## 改善箇所説明図③

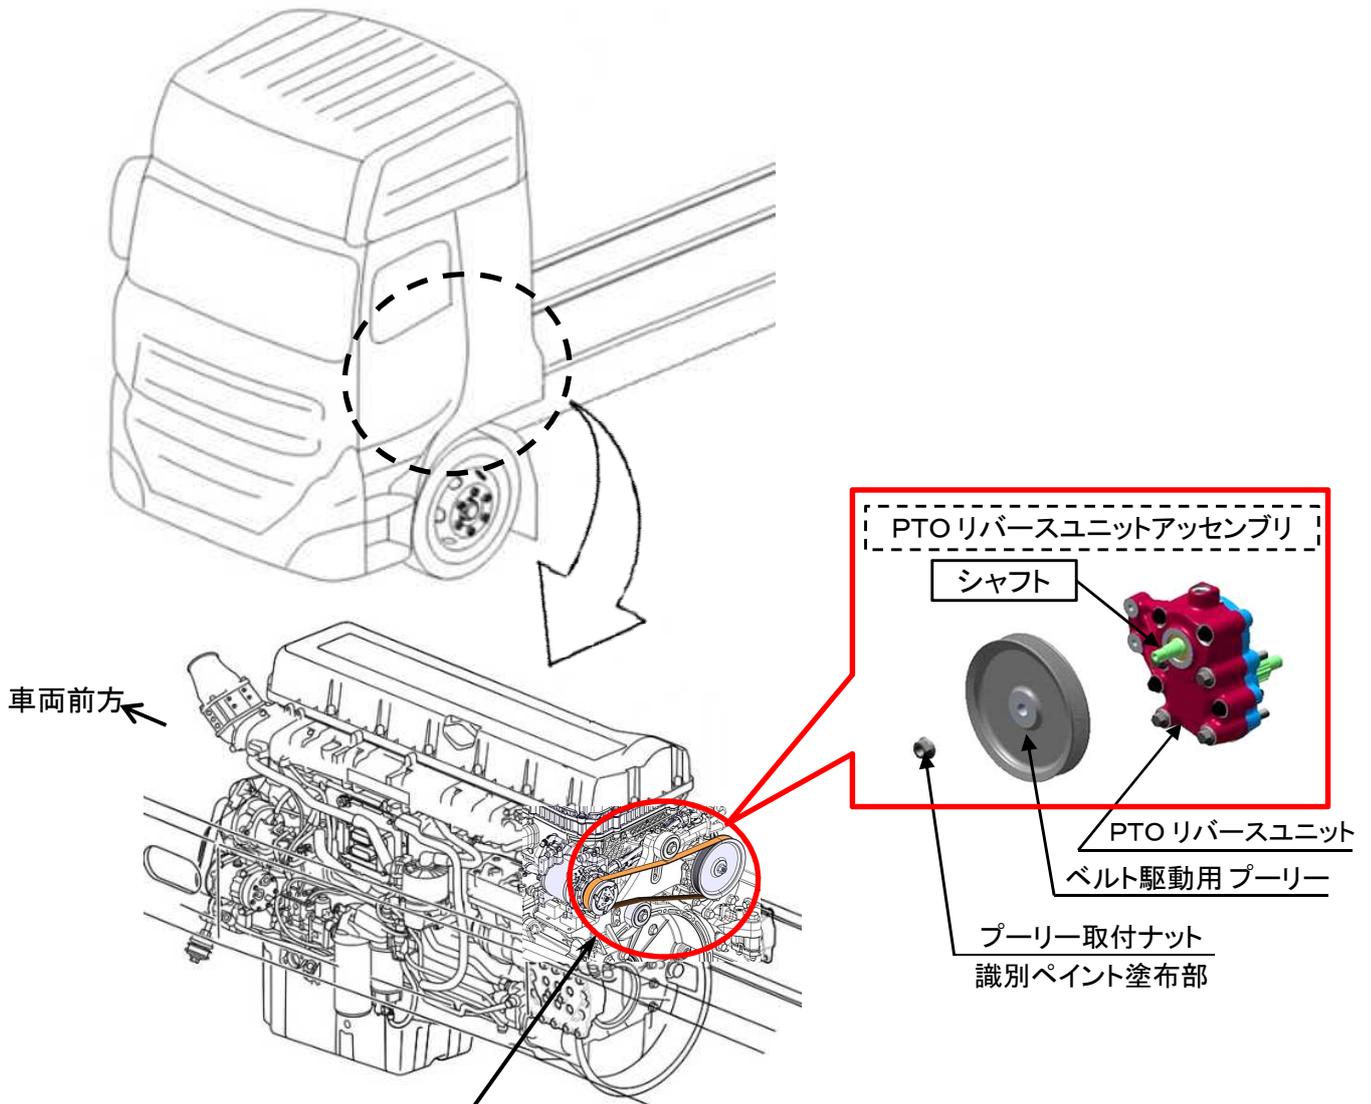
大型トラックにおいて、駆動力取出し装置（PTO）の組付作業が不適切なため、シャフト部の表面に防錆対策用テープの接着成分が残ったまま、ベルト駆動用プーリーが組付けられたものがある。そのため、ベルト駆動用プーリーの取付ナットの締付け力が不足し、そのままの状態で使用を続けると、取付ナットが緩み異音が発生し、最悪の場合、駆動用プーリーが脱落して、他の交通の妨げになるおそれがある。

全車両、ベルト駆動用プーリー締結部の点検・清掃を行ない、取付ナットに緩みがある場合は、PTOリバースユニット一式を新品に交換する。

なお、交換部品の準備に時間を要するため、準備でき次第、改めて部品を交換する。

注：      は、措置する部品を示す。      は必要に応じ交換する部品を示す。  
識別: 作業完了車には、PTOプーリー取付ナット部に黄色又は白ペイントを塗布する。
